Product Advisory (PA)

**Subject:** MPU 製品の梱包追加のご案内(フルカートン梱包の追加 : RZ/A, RZ/T, RZ/N)

**Publication Date:** 10/24/2024

現行(端数)ラベルの一例

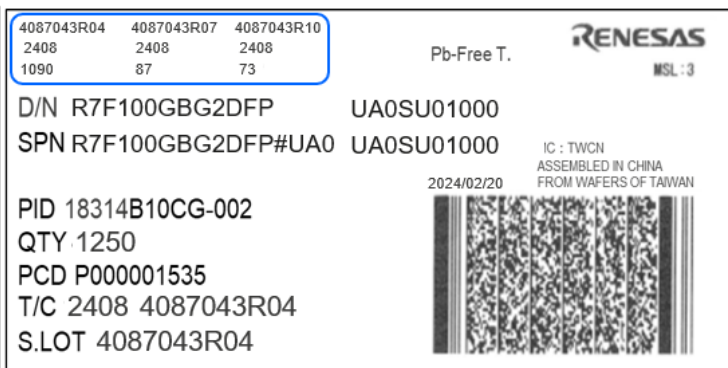
ラベルの左上に製造ロット表記無し

フルカートン包装変更後 (統合ロット収納) ラベル一例

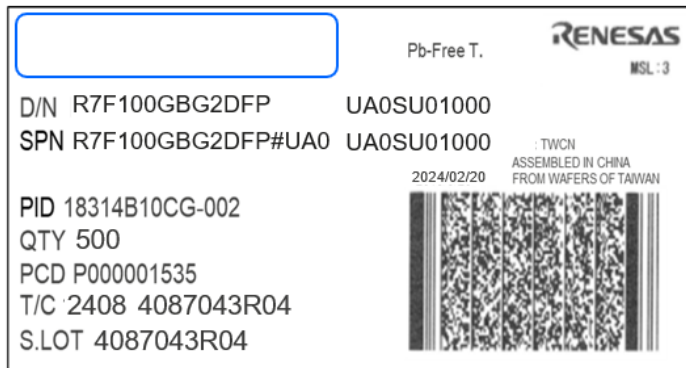
ラベルの左上に統合した製造ロットを表記 : 3 製造ロット統合例  
統合例 (Serial 番号、週コード数量)
